工程变更申请书 (ECR)

工程变更通知书 (ECN)

工作联系函

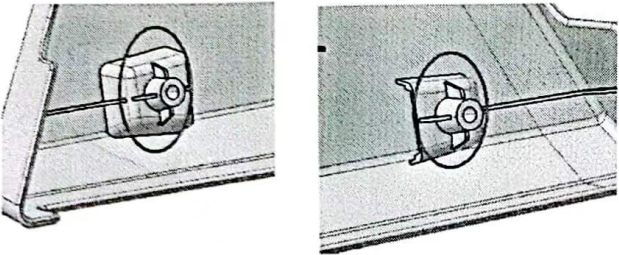
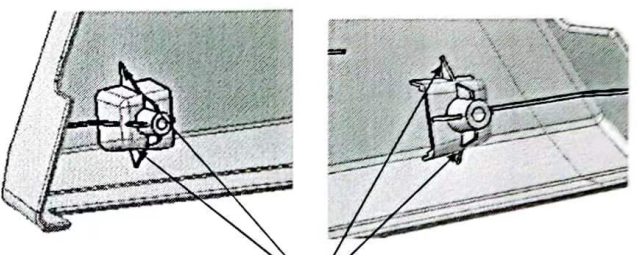
更改等级	<input type="checkbox"/> 级别1		<input type="checkbox"/> 级别2		<input checked="" type="checkbox"/> 级别3	
	较大的更改: 该更改将影响产品的外形、安装或功能		重要的过程更改: 对客户而言该更改有明显的外观变化		对产品成本、库存、质量成本等影响的更改, 对客户无直接影响	
变更申请内容	变更申请前: 1. BOSS柱结构位置缺少加强筋, 强度不足易断裂			变更申请后: 1. 增加加强筋结构, 增大该位置强度		
	 <div style="display: flex; justify-content: space-around; margin-top: 5px;"> D04-6906001 D04-6906002 </div>			 <div style="text-align: center; margin-top: 5px;"> 加筋 </div>		
是否影响其它项目? (下列填写项目名称)					<input type="checkbox"/> 是 <input checked="" type="checkbox"/> 否	
验证\试验方式	<input checked="" type="checkbox"/> 样件验证 <input type="checkbox"/> 小批试装 <input type="checkbox"/> 需路试 <input type="checkbox"/> 内部试验 <input type="checkbox"/> 委外试验 <input type="checkbox"/> 客户试验/验证/装车 <input type="checkbox"/> 其他()				是否影响制造过程	
					<input checked="" type="checkbox"/> 是 <input checked="" type="checkbox"/> 否	
是否影响物流			<input type="checkbox"/> 是 <input type="checkbox"/> 否		批准后进行更改所需时间

变更申请内容	变更申请前: 1、成都王牌客户及内部工厂反馈调角器罩壳BOSS柱发生多例断裂问题,经分析受多方面因素影响,包括BOSS柱结构位置缺少加强筋,强度不足,易发生断裂。	变更申请后: 1. 调角器罩壳BOSS柱增加加强筋结构,提高该位置强度。 变更产品: 调角器左罩壳SHT0002519深灰色、调角器右罩壳SHT0002520深灰色、调角器左罩壳SHT0014360黑色、调角器右罩壳SHT0014361黑色
	D04-6906001	D04-6906002
